Osterøy kommune

Logg_endringer Valestrand etter 3.gongs handsaming

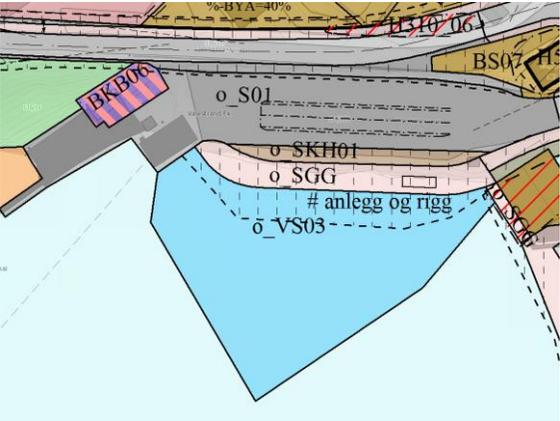
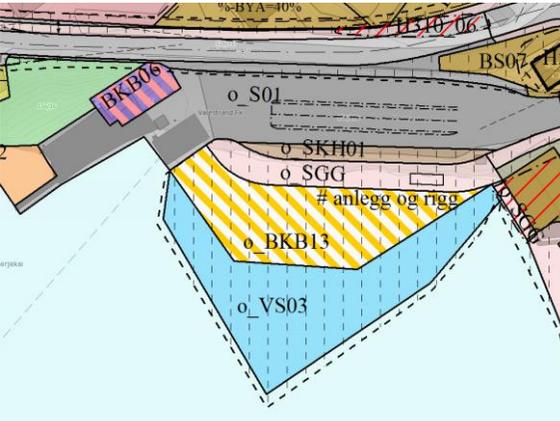
<p>Alf T. Mortensen, FRP, gjorde på vegner av FRP og AP slikt framlegg: "Tilkomst til gnr. 135/bnr. 25 og 28 må koplant saman med ny avkjørsleveg i Vågenessvingen til gnr. 135/bnr. 97 med fleire." AVRØYSTING Alf T. Mortensen sitt framlegg - vedteke med 14 røyster (6FRP,8AP)</p>	<p>Til handsaming 3.gong: Eksisterande utkjørsel vidareført med symbol for juridisk punkt (sosi1242) avkjørsel – både inn- og utkjøring samt linjer for friskt.</p>	<p>Ordlyd i vedtak teke inn i føresegn 2.8.</p>

Symbol for inn- og utkjøring samt linje for frisikt er teke ut av plankart ved eksisterande utkjørsel på fv 365.

Symbol for inn- og utkjøring lagt inn i plankart på gbnr 135/97 på nedsida av Hamrenesvegen 78.

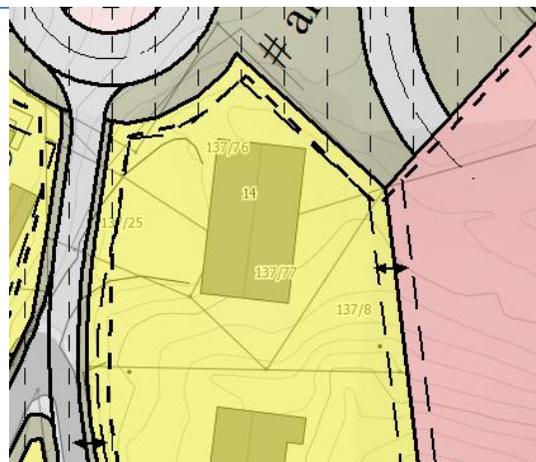
<p>landskapsrommet og opplevingsverdi skal ivaretaast. Minimum 50% av parkeringsplassane skal vera offentlege».</p>		
<p>Alf T. Mortensen, FRP, gjorde på vegner av FRP og AP slikt framlegg: "Området langs ferjekai må utvidast slik at garverimuseet og servicebygg for gjestehamn kan plasserast der." AVRØYSTING Alf T. Mortensen sitt framlegg - vedteke med 15 røyster (6FRP,8AP,1H) Formannskapet sitt framlegg 12 røyster (4KRF,2MDG,1V,1uavh.,2H,2SP)</p>	<p>Til handsaming 3.gong:</p>  <p>Endring etter siste vedtak: Lagt inn kombinasjonsføremaal (sosi1800) med feltnamn o_BKB13</p> 	<p>Føresegn 2.78 og 2.79 er endra og tilpassa i tråd med vedtaket. 2.78 «Omfattar føremål BKB05, BKB07, BKB08, BKB09, BKB10, BKB11 og BKB13». 2.79 «BKB13 skal opparbeidast som del av anlegget for gjestehamn. Karlagarveriet og servicebygg for gjestehamn kan lokaliserast på BKB13».</p>	<p>Endra bilde som syner føremål i plankart.</p>

<p>Alf T. Mortensen, FRP, gjorde på vegner</p>	<p>Til handsaming 3.gong:</p>	<p>Ingen endring</p>	<p>Endra bilde som</p>

syner føremål i plankart.

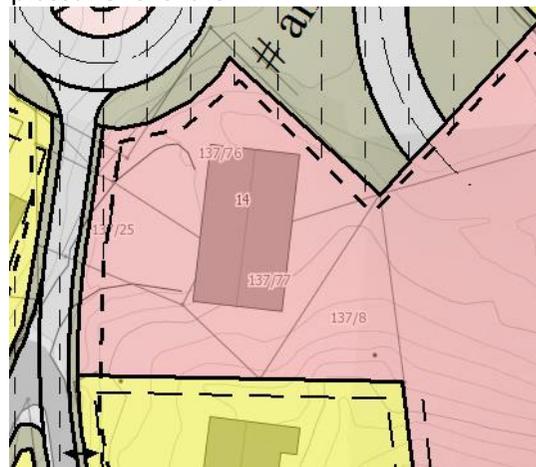
av FRP og AP slikt framlegg: "Gnr. 137/bnr. 25, 76 og 77 vert lagt inn med same farge og med same føremål som området "Rulledalen" parkering skule."

Alf T. Mortensen sitt framlegg - vedteke med 14 røyster (6FRP, 8AP)

Adm. har også lagt inn 137/8 og siste hjørne i sør-vest for 137/77 som same føremål då ein har tolka dette etter ønske frå heradstyret i tråd med vedtaket som vart gjort i møtet.

Adm. legg til grunn at parkering går inn under føremålet «undervisning» som for resten av p-plassane for skulen.
